Sak: Gang og sykkelveg frå Hundvin til Mongstad fylkesveg 57

På vegne av Lindås Bygdelag der Hugo Vedaa og John Helge Walderhaug har fått ansvaret for å utarbeide ein instruks til arbeidsgruppe som skal arbeide vidare med trafikksikring i Lindås område (nordre del av Lindås kommune). I dette arbeidet er det eit punkt som kjem innunder dykkar reguleringsplan for spesielt fylkesveg 57 mellom tettstaden Lindås og Mongstad.

Møtereftrat trafiksikringsgruppe i Lindåshallen 18.02.2015 til stede Hugo Vedaa, Terje Svennes og John Helge Walderhaug.

Kartskisse 1:

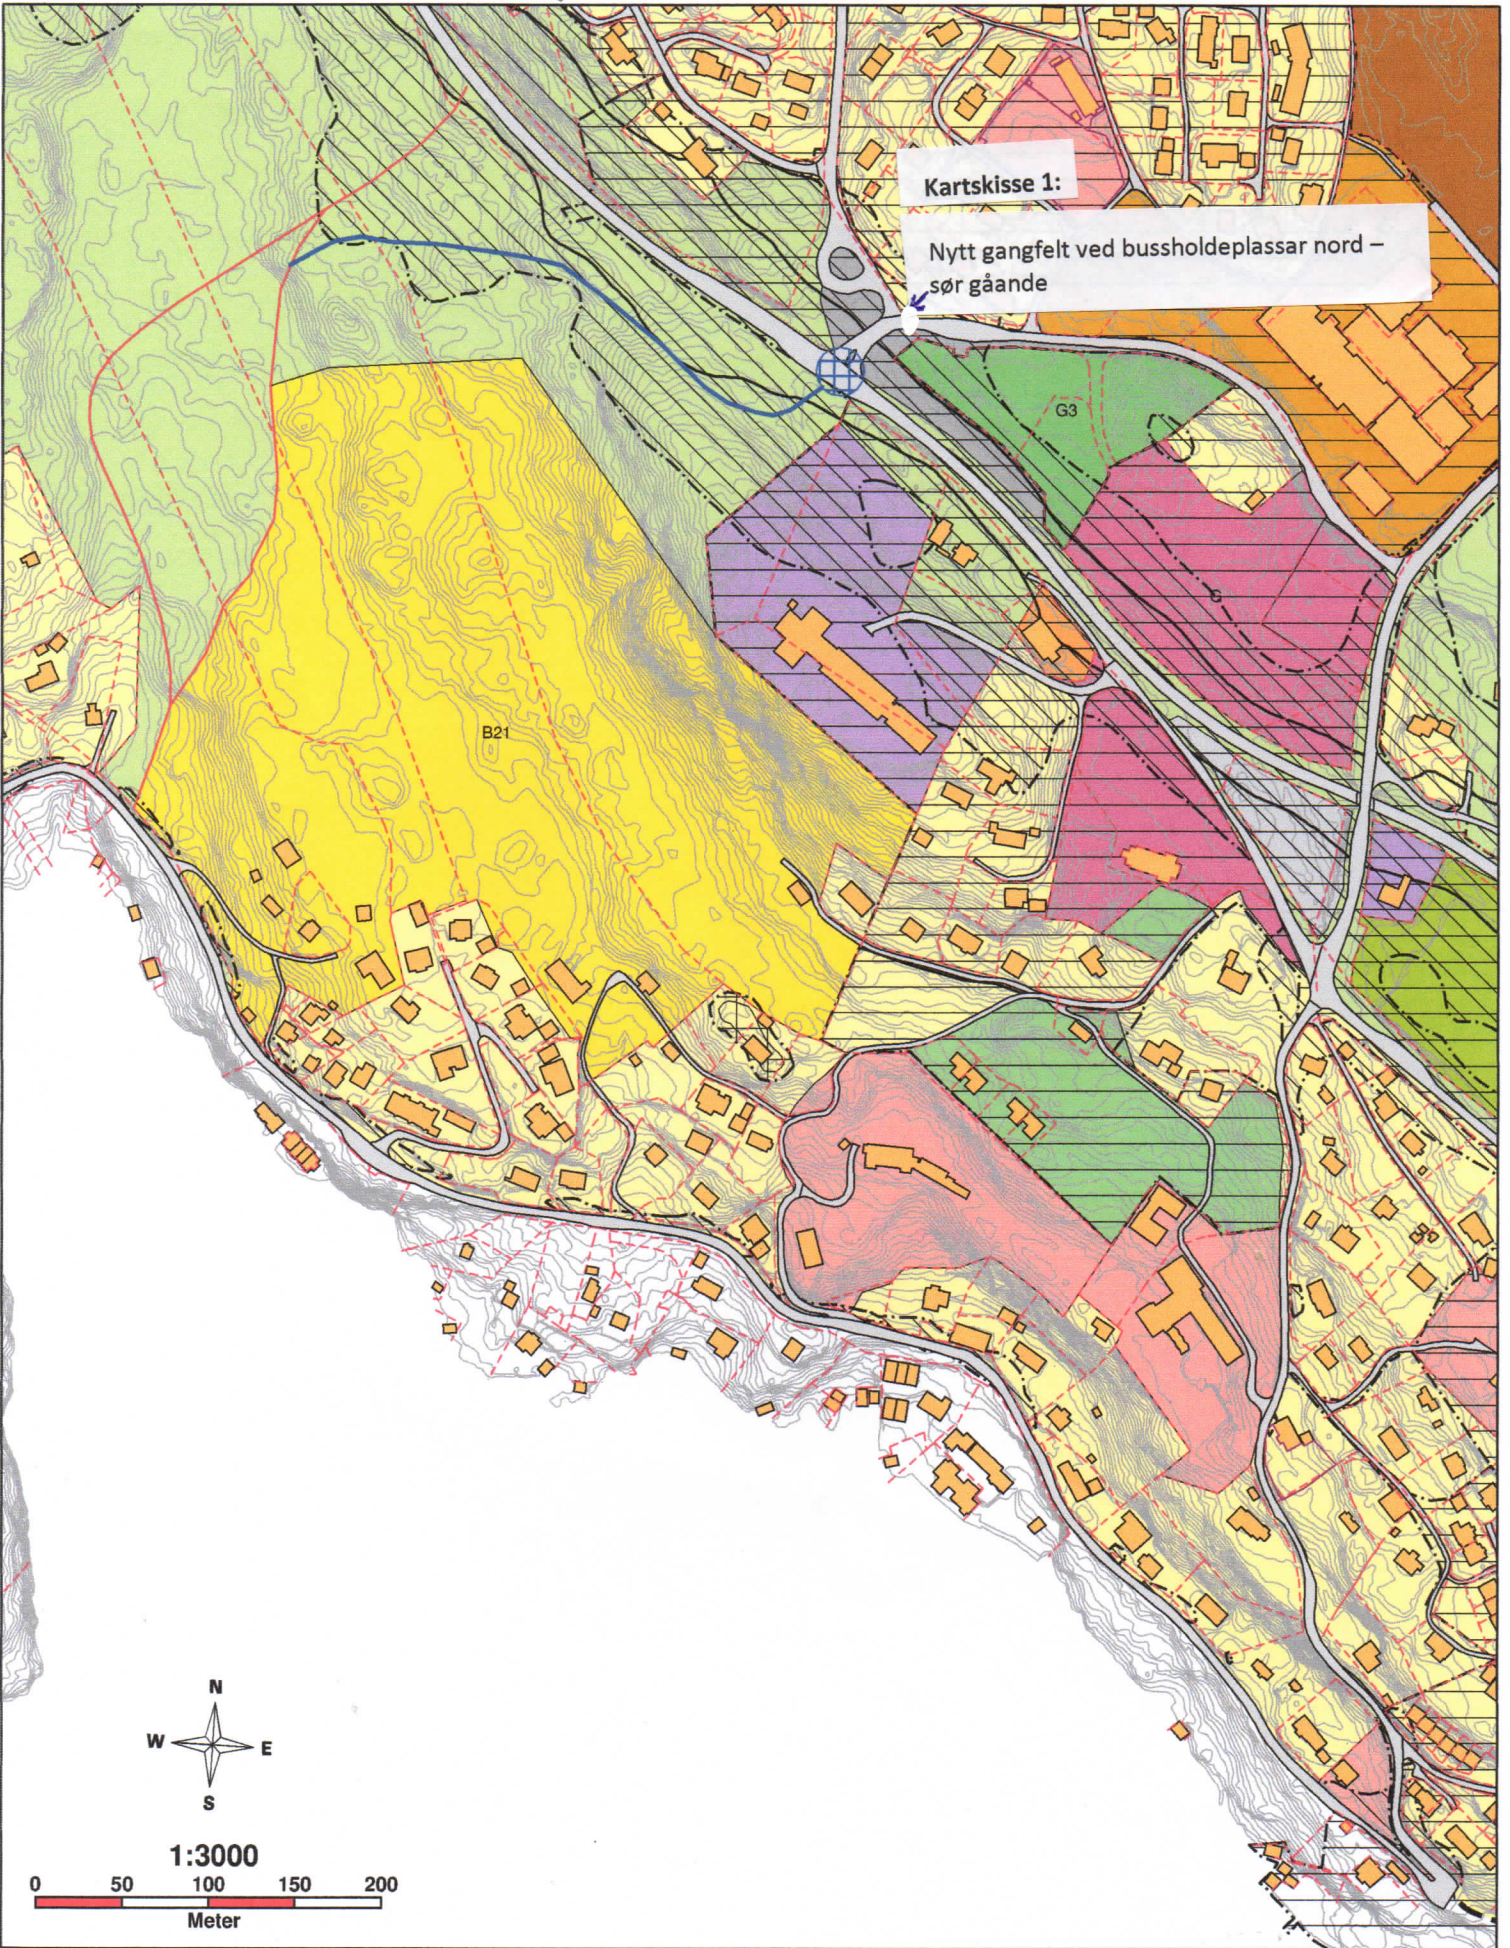
- Nytt gangfelt ved bussholdeplassar nord – sør gåande. Viser til bilde nr. 1 og kartskisse 1. Statens Vegvesen.
- Stenge gang og sykkelveg som leder ut i Kolås vegkryss. Bilde 2 og kartskisse 2. Statens Vegvesen.
- 30 sone i dag i kun deler av Kolåsfeltet, sone må forlenges til Kolåskrysset. Bilde 3 og kartskisse 3. Sendes til Lindås kommune og Statens Vegvesen.
- NB! Veglys i området.
- Strakstiltak, ny fartsgrense 60 km/h fra Lyngfjelltunnelen til og med Kolåskrysset.
- Reflekser i tunnel skiftes til bedre type, som ikkje vipper ut i vegbana ved uønska berøring fra større kjøretøy.

Nytt gangfelt ved bussholdeplassar nord-sør gåande

Kartskisse 3:

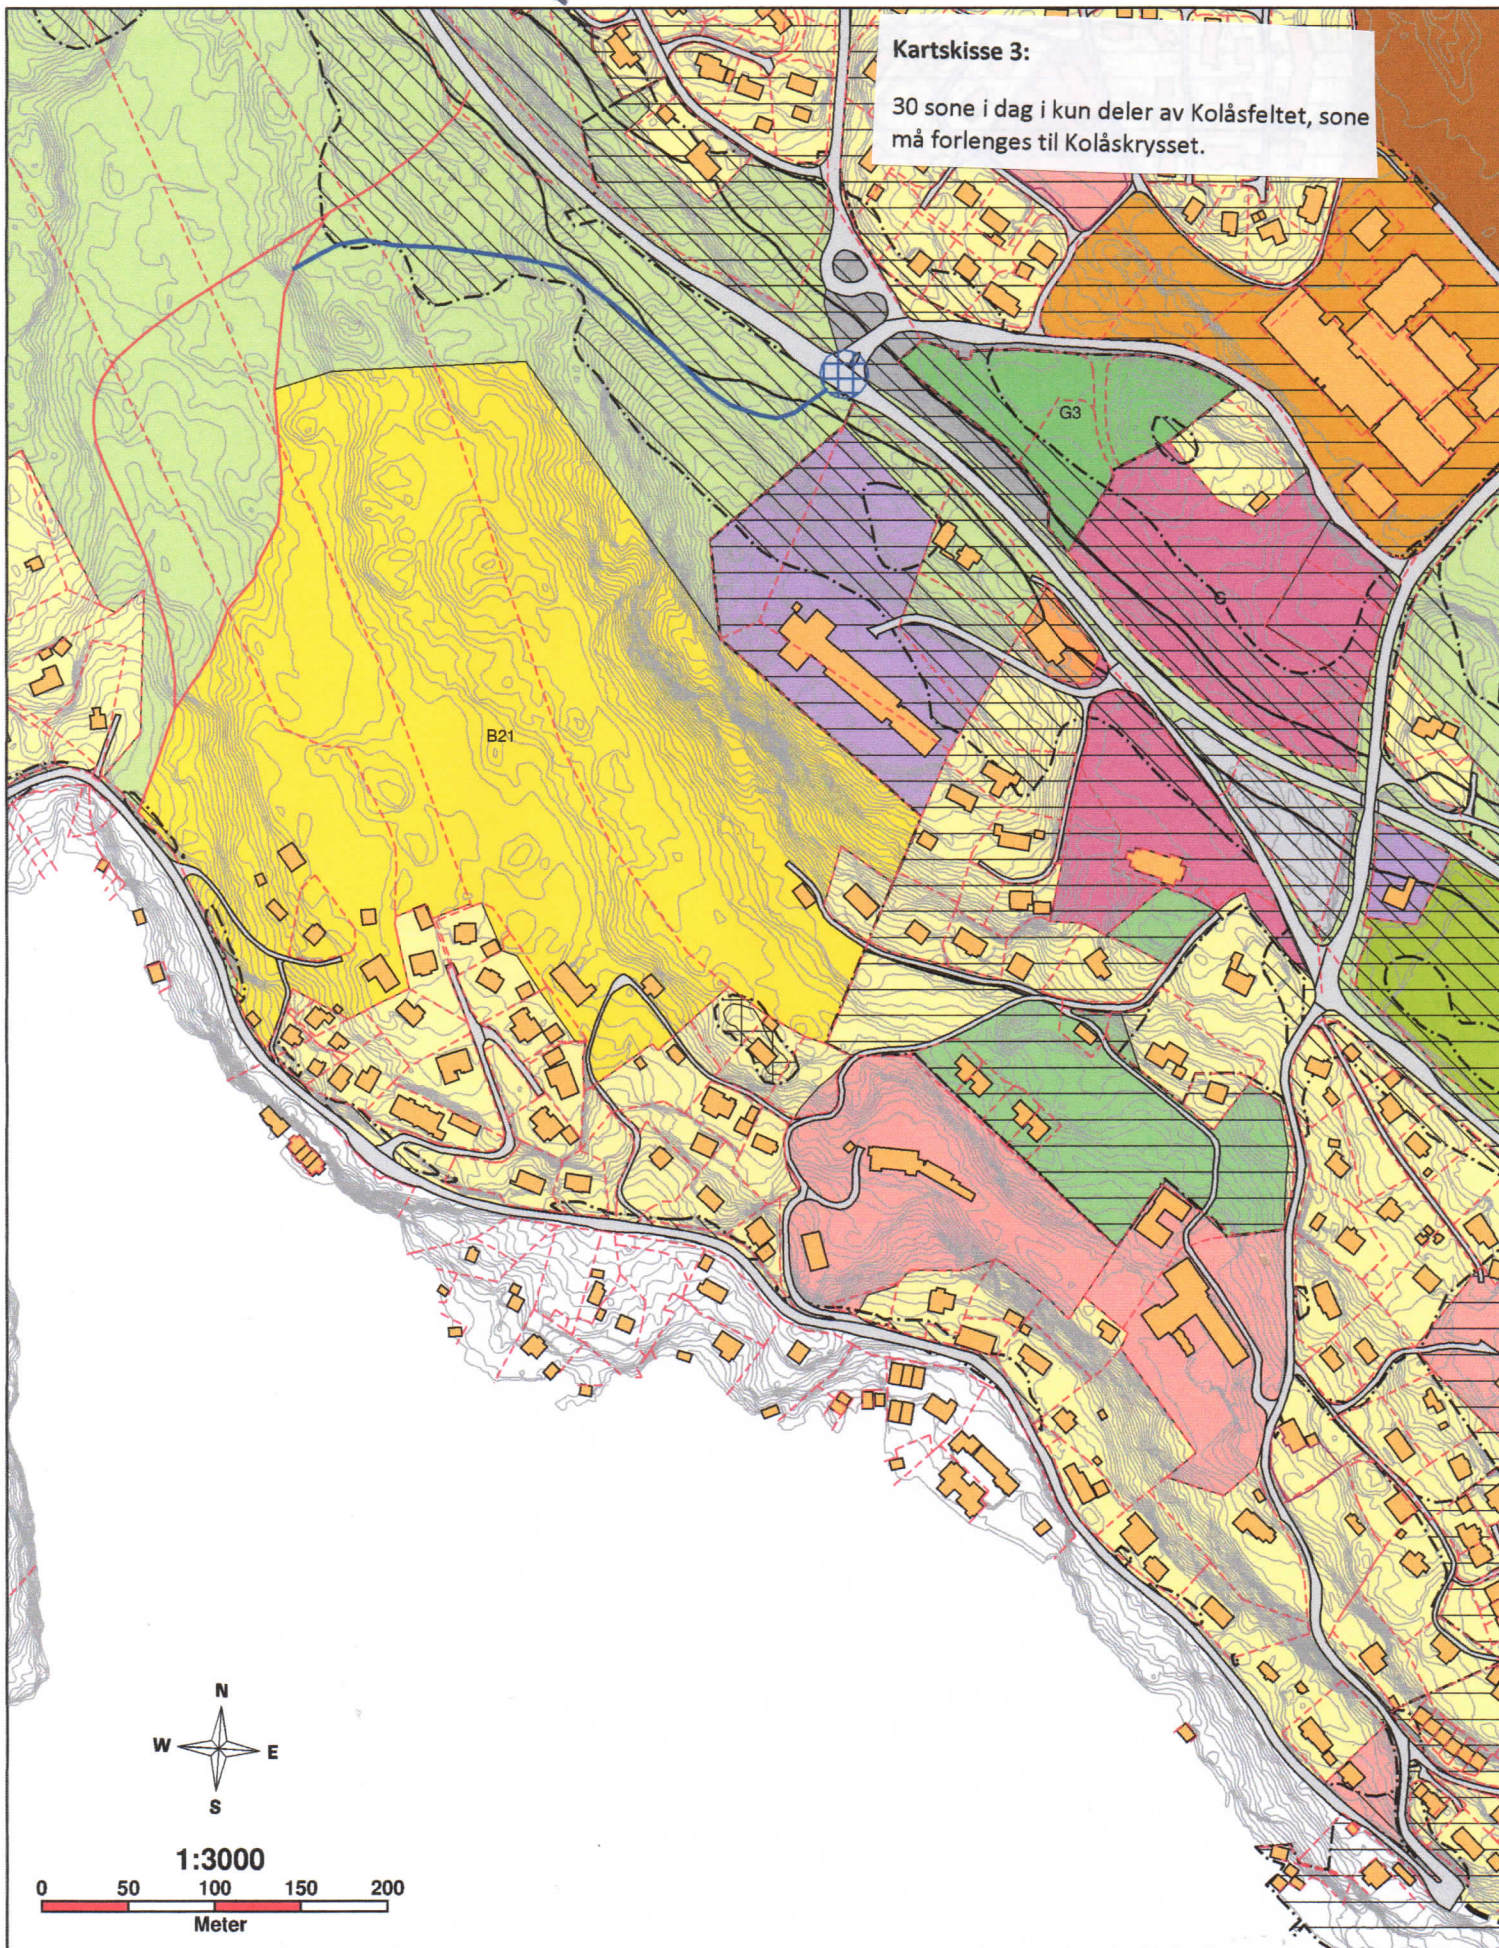
30 sone i dag i kun deler av Kolåsfeltet, sone må forlenges til Kolåskrysset.

Kartskisse 5:
FV400 kryss ved Lindås Kyrkje sikring av kryss
avkjørsel kommunal veg til Lindås barneskule.

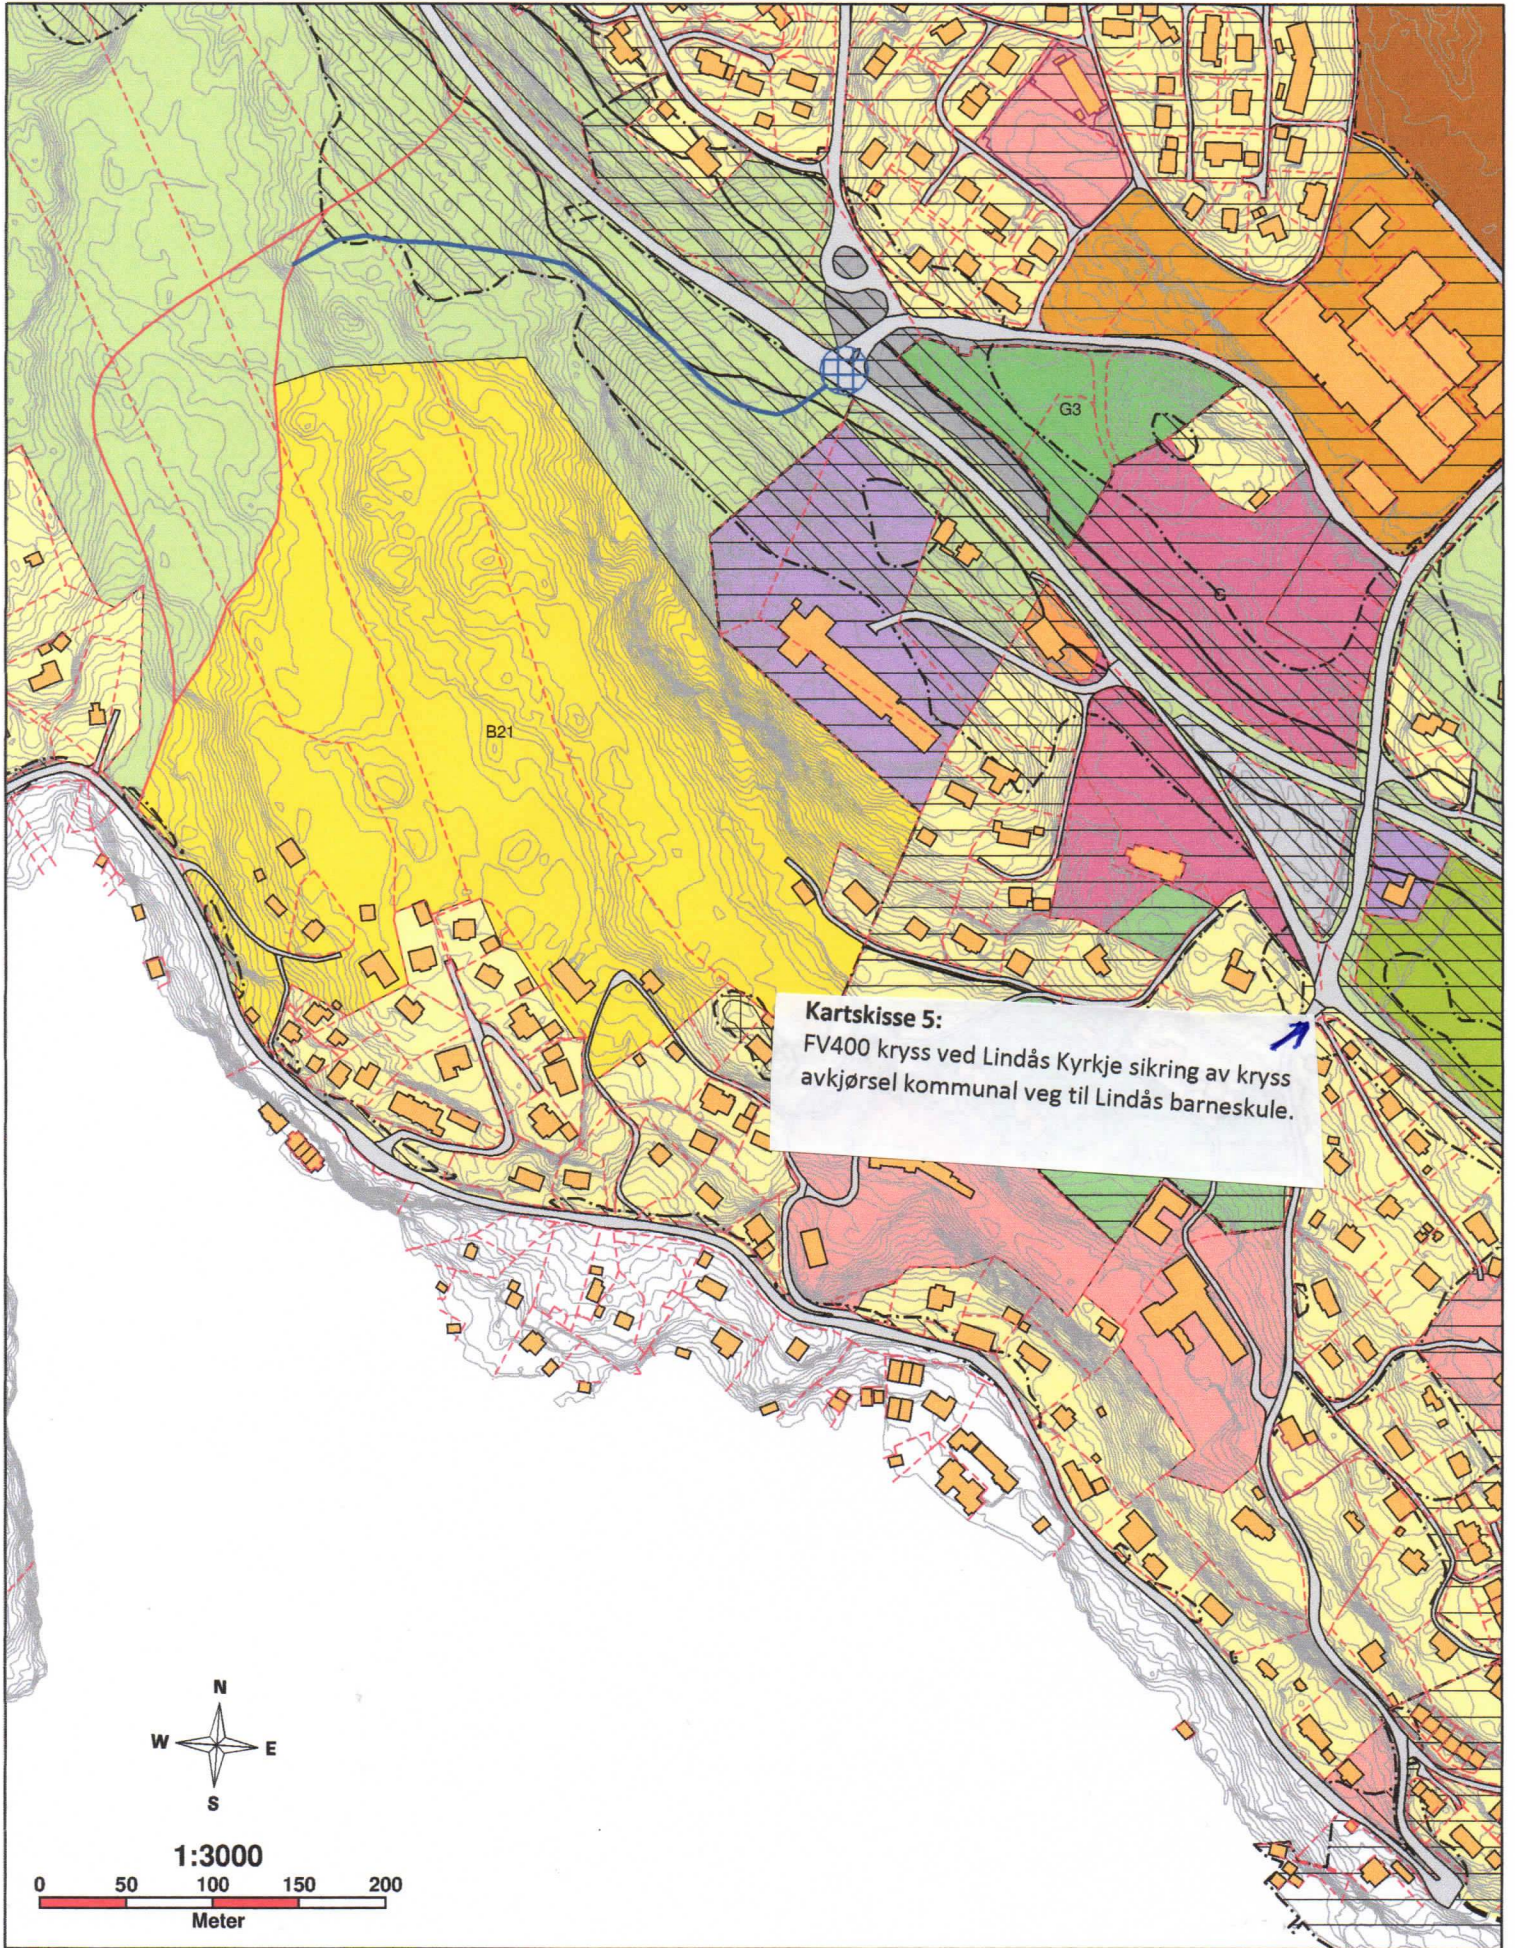
- FV400 kryss ved Lindås Kyrkje sikring av kryss avkjørsel kommunal veg til Lindås barneskule. Bilde 5 og kartskisse 5,
- Videreføring av nedsatt hastighet ved Lindås Bedehus og til og med Ådnevik/Rognaldsen bakeri.
